Ferme éolienne de Plaine Argenson

Commune de Plaine d'Argenson (79)

Compléments au dossier de demande d'Autorisation Environnementale

Janvier 2023

Extrait de l'étude paysagère (photomontage n°3, p116)

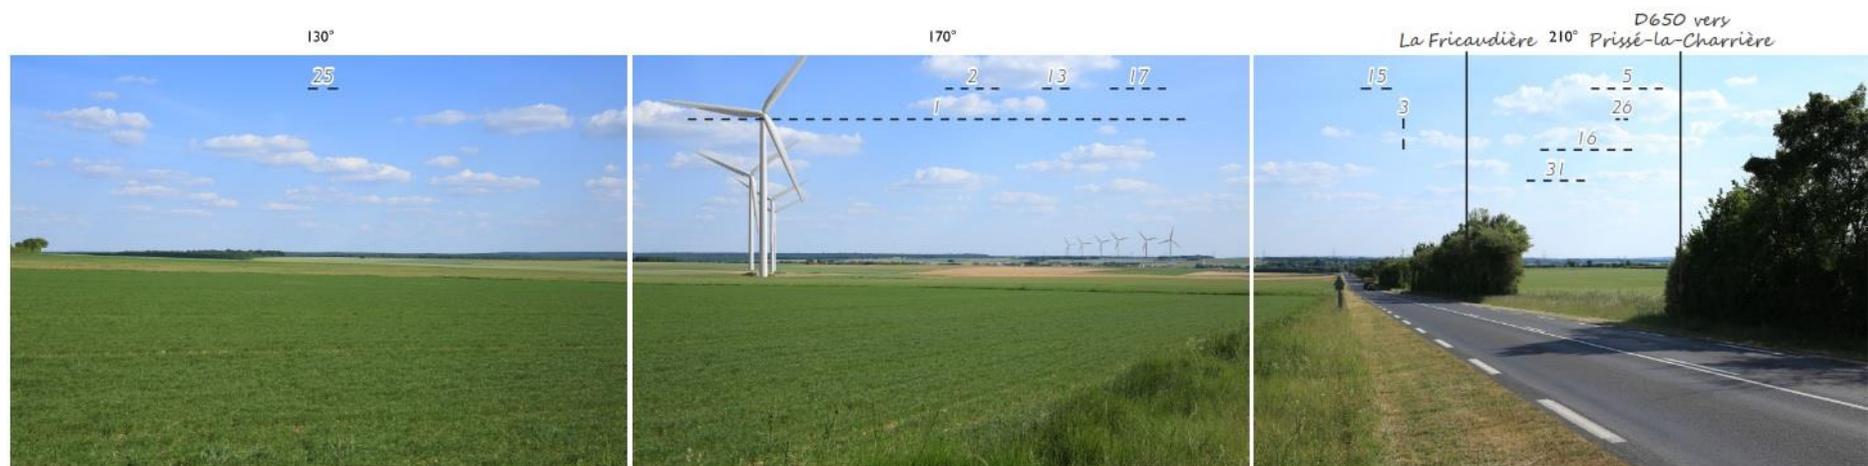
Considérant l'impact visuel du projet sur la route départementale RD 650 et la présence d'un parc éolien en construction sur le même site, l'étude d'impact doit être complétée par des pièces graphiques représentant les éoliennes existantes, en plus du présent projet, de manière à pouvoir vérifier sa bonne insertion paysagère. L'absence de documents graphiques complets ne permet pas d'évaluer, à ce jour, si les motifs paysagers d'aérogénérateurs dessinent des alignements ou ensembles visuellement cohérents, dans l'espace ouvert de cette plaine agricole.

Un photomontage réalisé depuis la route départementale RD650 à la sortie sud de Beauvoir-sur-Niort permet bien d'apprécier l'insertion du projet de Plaine d'Argenson avec le parc en construction de Plaine de Courance (voir ci-dessous). Celui-ci est déjà présent dans la pièce nommée «79_PlaineArgenson_Pièce4.2_Etude_Paysagere_EPYCART_Octobre 2022 », dans la partie 3, en page 116.

Concernant cette vue, l'étude conclut que le projet de Plaine d'Argenson a une bonne insertion au sein de l'emprise du parc de Plaine de Courance (augmentation de l'emprise éolienne de seulement 1,7°). La cohérence visuelle du projet est assurée grâce au choix de l'implantation en extension géographique parallèle du parc en construction et à la taille semblable des aérogénérateurs (180 m).

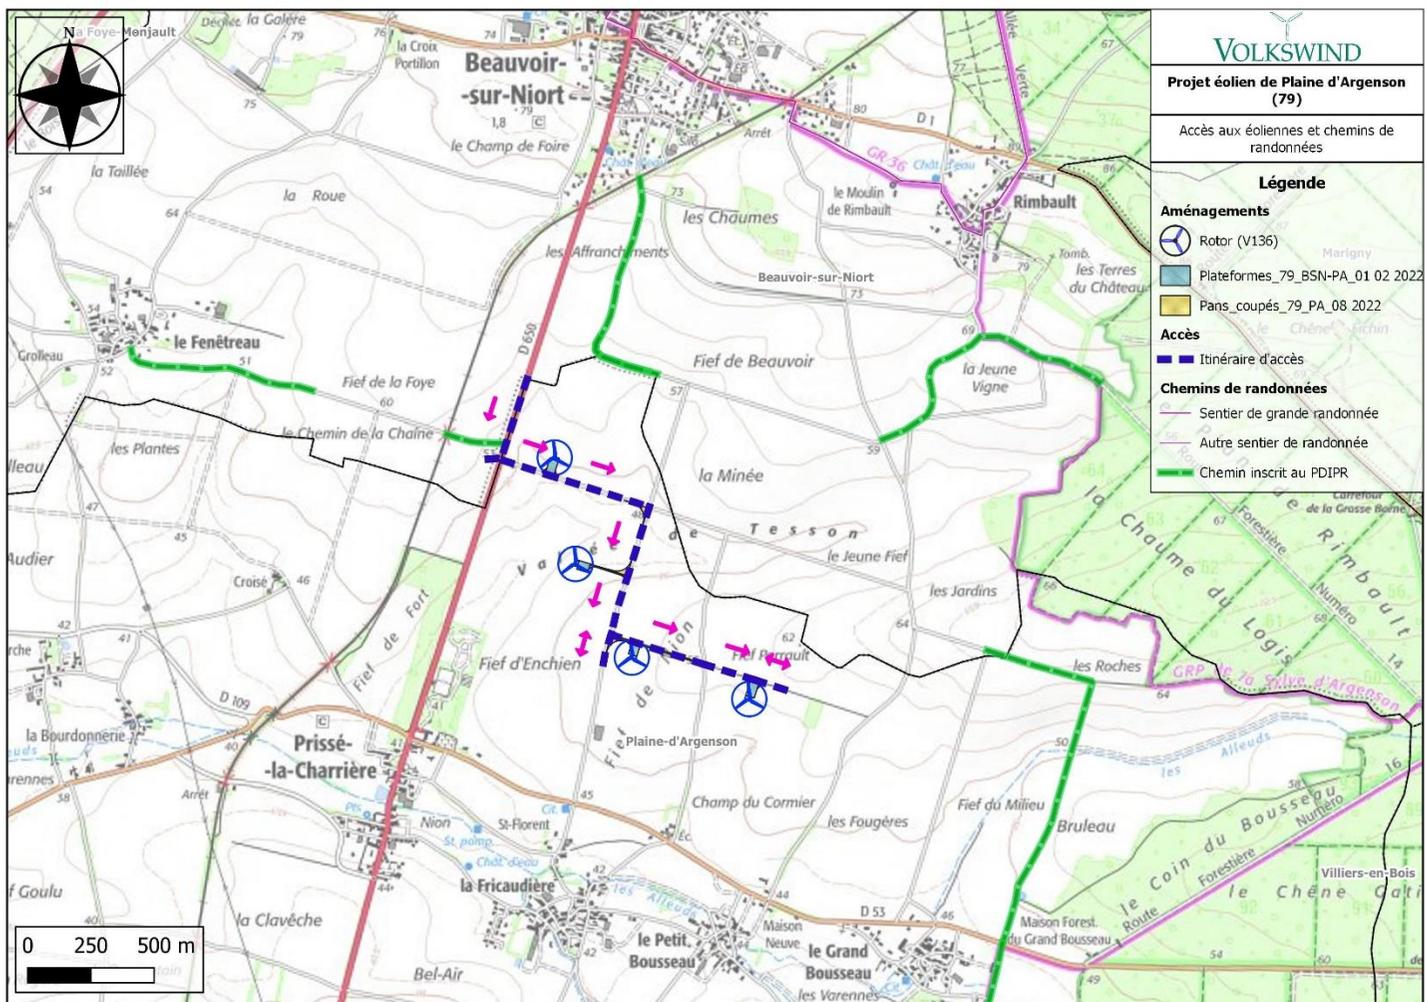
Le dossier présente un raccordement du point de livraison au poste source de Granzay-Gript, par les RD 650 et 102. La question de l'encombrement des réseaux sur le domaine public routier n'a pas été appréhendée dans ce dossier. Pourtant, la réalisation d'une infrastructure de transport électrique sur la chaussée de la RD 650 ne pourra être autorisée au regard des enjeux de trafic et de conservation du domaine public. Ainsi cet ouvrage devra être implanté dans les accotements obligatoirement.

La réalisation des travaux de raccordement externe du parc (du poste de livraison au poste source) ne relève pas du porteur de projet. Ceux-ci sont définis et effectués par le gestionnaire de réseau (Enedis, RTE, Geredis...). Comme précisé dans l'Etude d'Impact, partie 4.1.4 en page 222. Le gestionnaire de réseau réalise l'étude de raccordement après obtention de l'autorisation (pièce obligatoire pour la demande de raccordement de la Ferme éolienne), celui-ci est ensuite responsable de la demande d'APO (Approbation Projets d'Ouvrages) pour le tracé du raccordement et l'obtention des autorisations auprès du Conseil Départemental.

Zone d'Implantation Potentielle par rapport à la carte du potentiel éolien (SCoT Niortais).

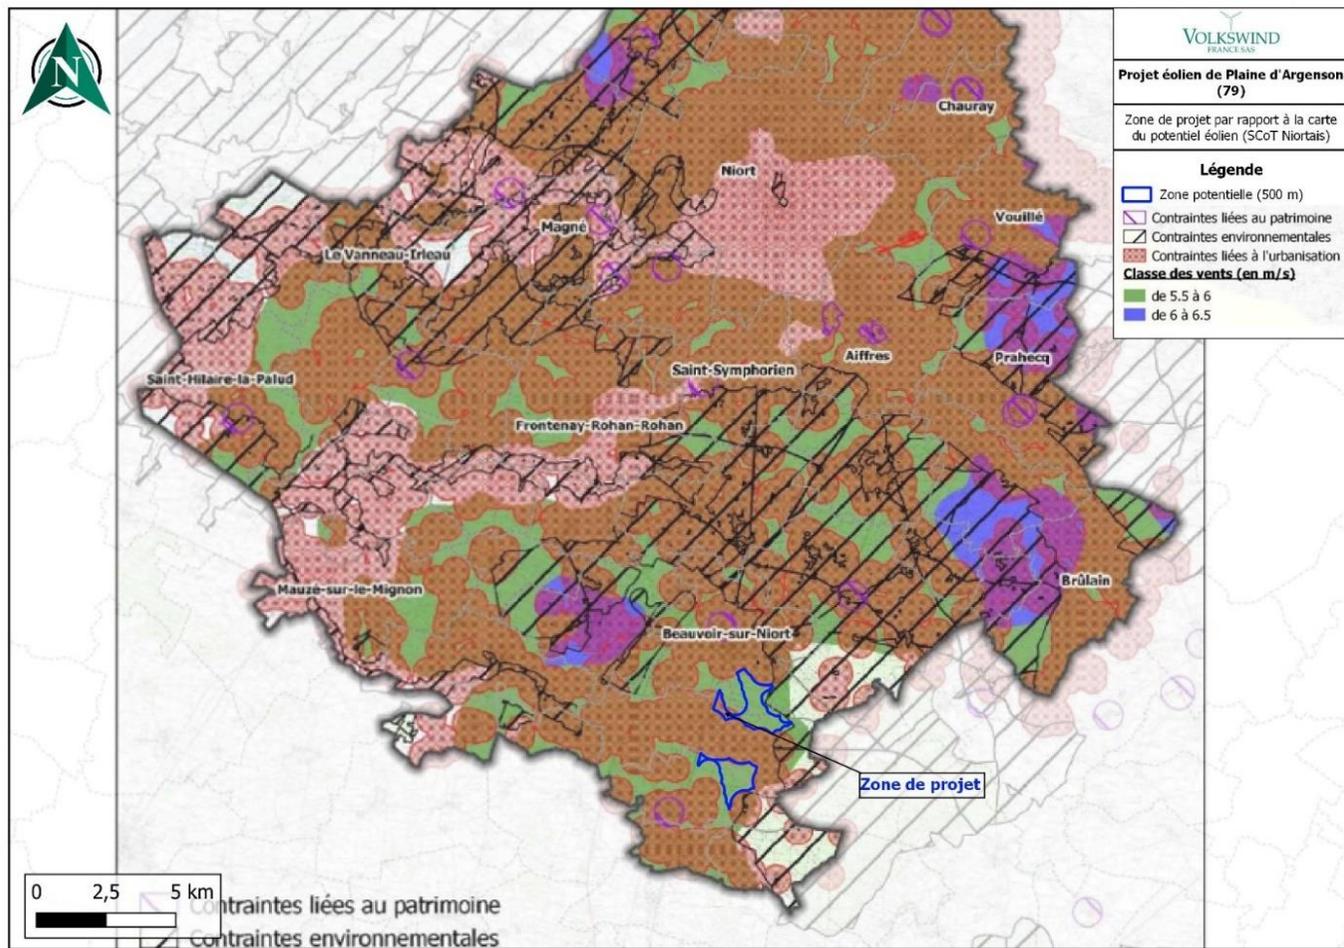
* La situation du projet éolien par rapport au projet de PLUi de la Communauté d'agglomération du niortais doit être présentée, s'il existe une version du projet de PLUi rendue publique (ou bien quand elle le sera).

L'Agglomération du Niortais ne possède à l'heure actuelle pas de PLUi, celui-ci n'est pas non plus en cours d'élaboration. Un PLUi-Déplacement (PLUi-D) est en cours d'élaboration et devrait être finalement approuvé en 2023, celui-ci sera centré sur les réseaux interne et externe à l'agglomération. L'Agglomération du Niortais s'est doté en 2020 d'un Schéma de Cohérence territoriale (SCoT), ce document mentionne l'énergie éolienne de manière ambivalente comme étant des facteurs de *fragmentation et pénalisation des paysages* mais fait également le constat que l'agglomération est faiblement productrice d'énergie renouvelables, à ce moment aucun parc éolien n'était encore implanté sur le territoire ; seules quelques installations solaires produisaient de l'électricité d'origine renouvelable.

Le Diagnostic du SCoT / PLUi-D établi en novembre 2017 consacre un chapitre aux énergies renouvelables. Celui-ci rappelle les objectifs de production d'énergie renouvelable fixés par le SRCAE Poitou-Charentes à 25% de la production totale (8,8% au moment de la rédaction du diagnostic). L'Agglomération dispose d'un gisement éolien suffisant et de secteurs favorables. Le diagnostic établit une carte des potentialités (ci-dessous) : l'entièreté de la zone d'étude se trouve en dehors des contraintes environnementales et patrimoniales répertoriées ainsi que des principales contraintes urbanistiques (un tampon de 500m a semble-t-il été appliqué aux bâtiments, sans distinction d'affectation de logement, agricole ou industriel).

La communauté de Niort Agglomération a également établi un Plan Climat Air Energie Territorial (PCAET) pour la période 2018-2024. Ce plan prévoit le développement des énergies renouvelables pour un objectif de 23% d'EnR dans la consommation finale d'énergie en 2020 (non atteint). Parmi les différentes sources évoqués, l'éolien est celle dont le potentiel est le plus important (887 GWh/an), devant la géothermie (592 GWh/an) et le photovoltaïque (484 GWh/an).

Il y a donc un objectif clair d'augmentation des capacités de production d'électricité renouvelable (notamment éolien) et une conscience des gisements présents sur le territoire de la Communauté d'Agglomération. **Le projet est donc en accord avec les documents d'urbanismes de la communauté d'Agglomération.**

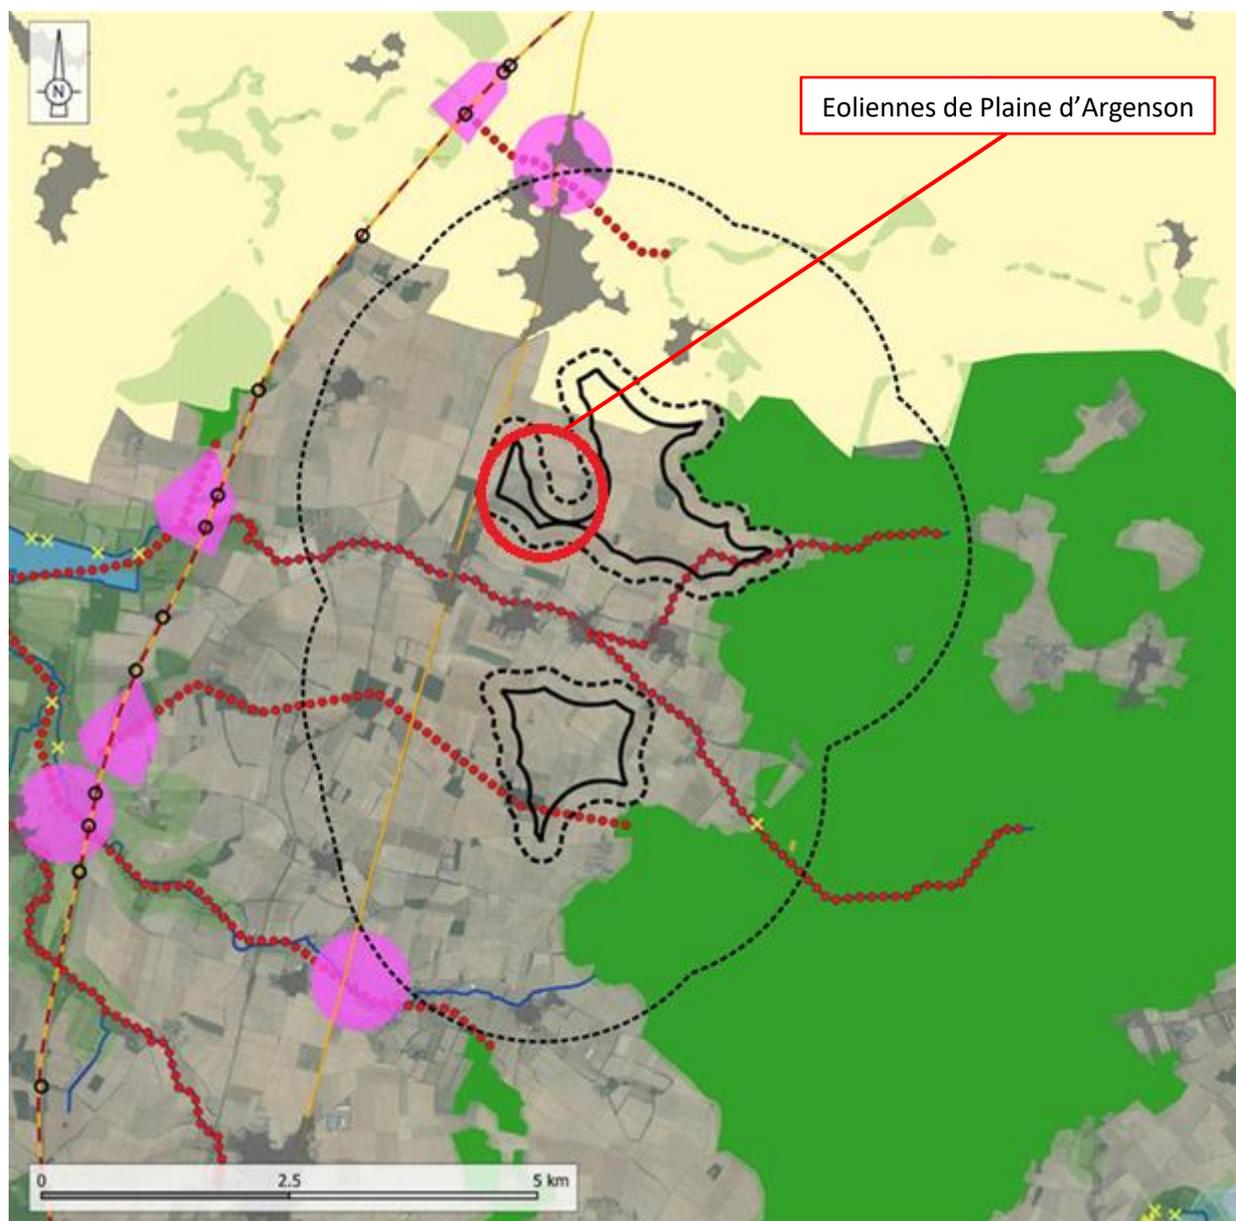
* La situation du projet au regard de la trame verte et bleu régionale (schéma régional de cohérence écologique Poitou-Charentes de novembre 2015, à présent annexé au SRADDET) est évoquée aux pages 60 à 62 du volet Nature de l'étude d'impact. Le projet est situé en dehors des réservoirs de biodiversité et des corridors écologiques d'importance régionale, à environ 1 km au Nord d'un tel corridor (corridor associé au réseau hydrographique). Les cartes et leurs légendes doivent être précisées (représenter le projet d'ICPE ; signification du fond coloré gris ?).

La carte ci-dessous localise les éoliennes du projet de Plaine d'Argenson vis-à-vis des enjeux définis au sein du SRADDET (la couleur gris est légendé : il s'agit « d'ensemble urbain fragmentant » (zones habitées).

Les éoliennes du projet de Plaine d'Argenson sont positionnées en recul des corridors écologiques, des zones humides ainsi que des réservoirs de biodiversités identifiés au sein du SRADDET. **Il n'y a aucune incompatibilité entre le projet que nous portons sur la commune de Plaine d'Argenson et le respect des corridors et réservoirs écologiques.**

Figure 3 : Zonage des MAEC (Campagne de 2016, 2017 et 2018)

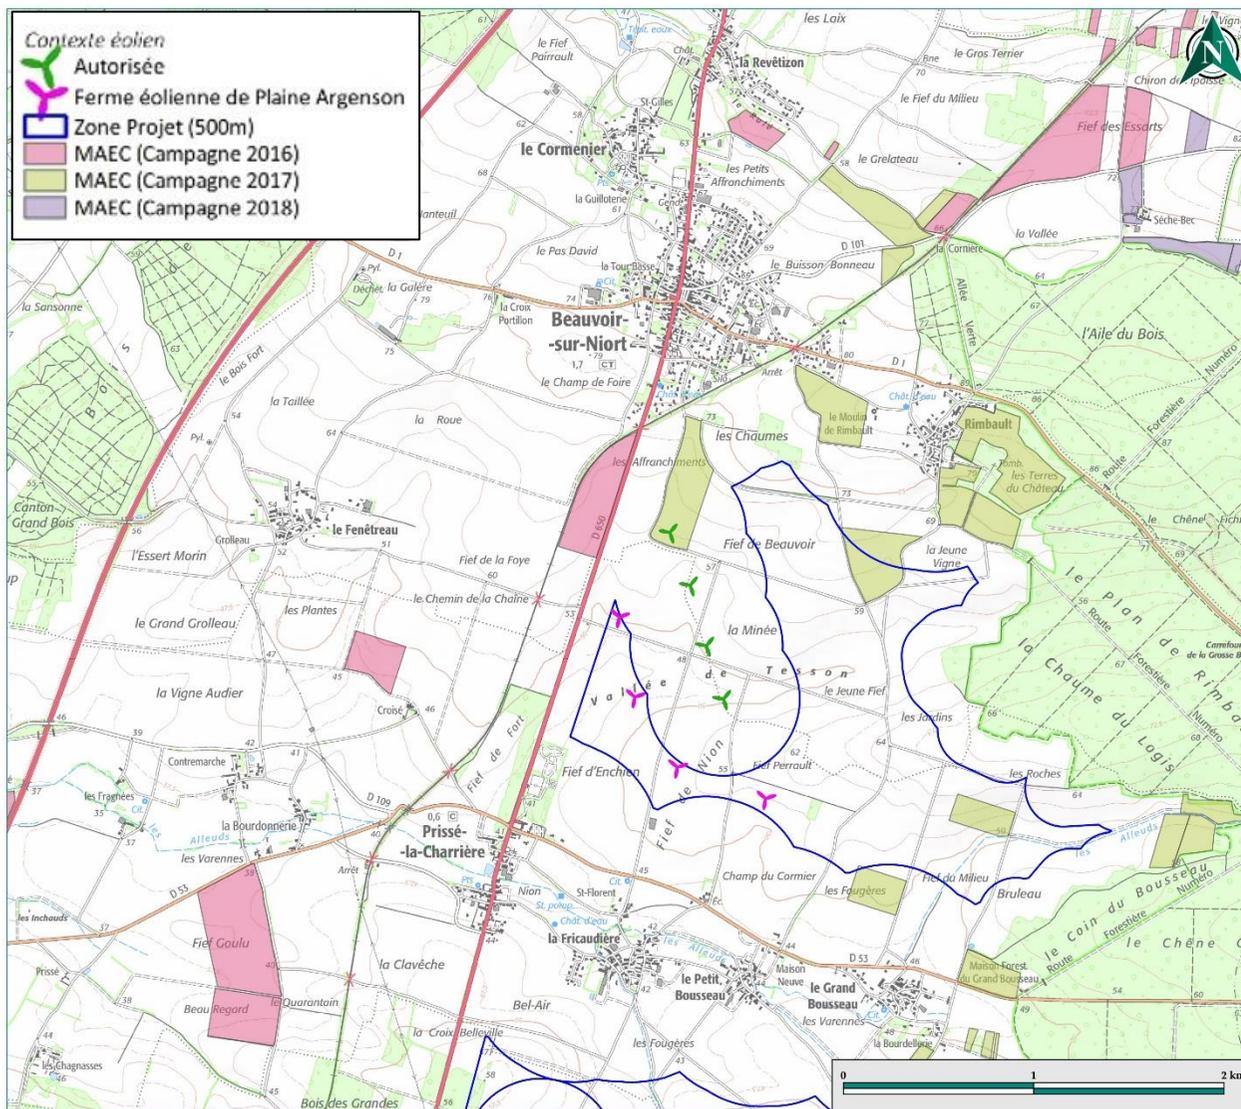
* La partie de l'étude d'impact destinée à présenter l'état initial doit être complétée : existe-t-il des parcelles faisant l'objet de mesures agro-environnementales, aux abords du projet (par exemple, dans une bande de 1,5 ou 2 km) ? Le dossier actuel n'apporte pas de carte de localisation de telles parcelles, ce qui représente une faiblesse voire une lacune. L'étude d'impact (page 152 du volet Nature) signale néanmoins : « *Un contact de Courlis corlieu a eu lieu [...]. L'individu était situé dans une parcelle de prairie en MAEc (Mesure Agro-Environnementale climatique).* ». D'échanges intervenus le 28 octobre 2022 entre le porteur du projet et la DREAL, il ressort qu'il existe peut-être une parcelle faisant l'objet de mesures agro-environnementales en lien avec le projet ENGIE GREEN LA MINEE ET LES FOUGERES.
Nota : On constate une grande difficulté, pour les porteurs de projet éoliens, pour obtenir ces informations.

La informations disponible (2016 à 2018) montre que de nombreuses parcelles ont été l'objet de mesures agro-environnementales (MAE) sur la zone d'études du projet de Plaine d'Argenson mais également dans ses alentours.

Aucune parcelle concernée par le projet n'a fait l'objet d'une MAE.

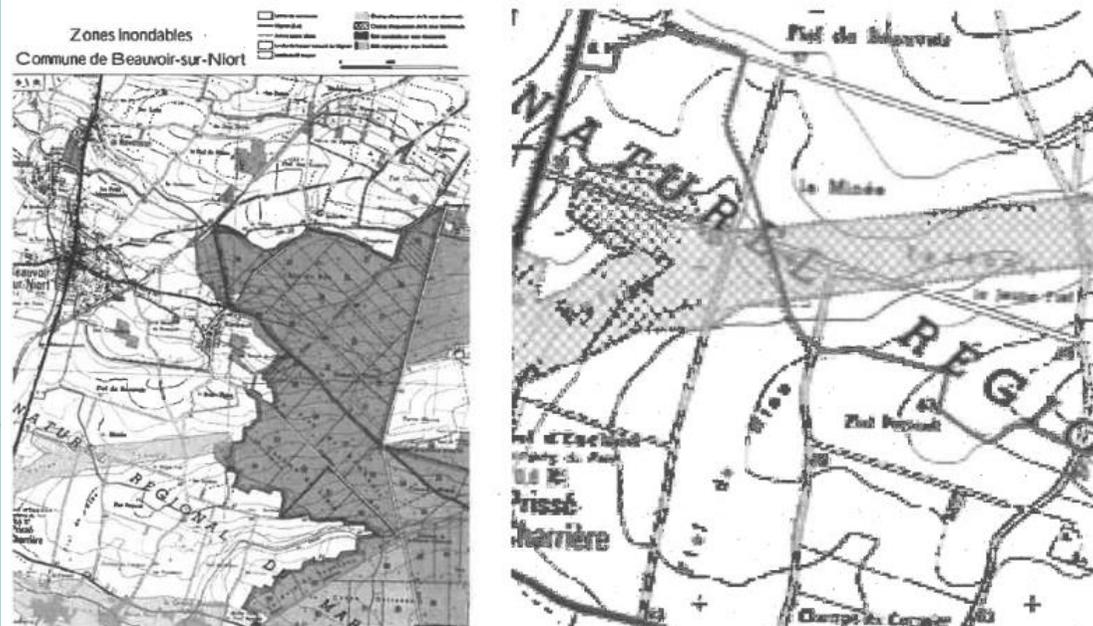
Les éoliennes E1 et E2 seraient situées dans le champ d'expansion des crues de la vallée du Tesson. En effet, une étude a été menée en 2004 par l'Institution interdépartementale du bassin de la Sèvre Niortaise et le Syndicat intercommunal d'aménagement hydraulique sur le bassin versant du Mignon. Elle a montré dans son rapport de présentation générale que la vallée de Tesson dans laquelle vont être implantées les éoliennes constitue un champ d'expansion de la crue décennale et trentennale.

L'étude d'impact doit préciser les incidences. Le porteur du projet pourrait proposer des mesures correctives ou compensatoires, au regard de la réduction du champ d'expansion de crues.

Les éoliennes E01 et E02 sont implantées dans une zone appelée « champ d'expansion des crues ». Cela implique que ces deux éoliennes seront installées dans une zone potentiellement inondable et peu urbanisée, qui est susceptible de stocker l'eau en cas de crues importantes, sans créer de conséquences négatives significatives.

La surface nécessaire aux plateformes et chemins d'accès des éoliennes E01 et E02 est de 7326,2 m² soit 0,73 ha. Cette surface est très faible en comparaison de la surface totale du champ d'expansion des crues de la vallée de Tesson. En effet, au cœur de la zone d'implantation potentielle (ZIP), le champ d'expansion des crues totalise plus de 50 ha de surface. Le dimensionnement des fondations et des aménagements prendra en compte ce paramètre.
